OFICIO ELECTRÓNICO

ORD. N° : 911
ANT. : PROYECTO DE ROTURA Y REPOSICIÓN DE PAVIMENTOS POR INSTALACIÓN DE SERVICIOS EN CALLE COLOMBIA N° 651 ENTRE AV. RENDIC Y CALLE LLANQUIHUE, ANTOFAGASTA
MAT. : ENVÍA OBSERVACIONES A PROYECTO DE ROTURA Y REPOSICIÓN DE PAVIMENTOS POR INSTALACIÓN DE SERVICIOS EN CALLE COLOMBIA N° 651 ENTRE AV. RENDIC Y CALLE LLANQUIHUE, ANTOFAGASTA
ADJ. : No Hay

Antofagasta, 22 abril 2025

**A : HUGO MERY PALMA
INGENIERO CIVIL
DE : DAVID MORAGA JOFRÉ
JEFE (S) DEPARTAMENTO TÉCNICO DE CONSTRUCCIONES Y
URBANIZACIÓN.**

Figura 1

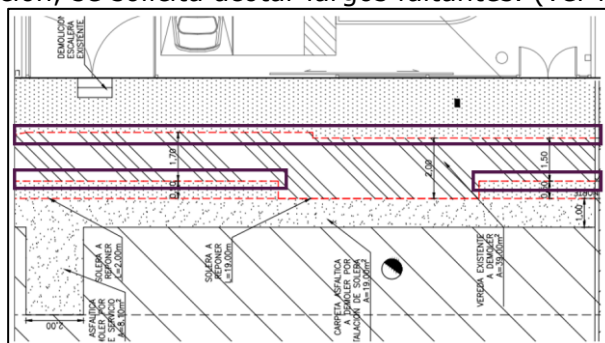
- 2.1. El plano de ubicación debe estar en escala 1:5000 e indicar claramente en él, la ubicación del proyecto.
- 2.2. En la planta de demolición, se solicita acotar largos faltantes. (ver figura 1)
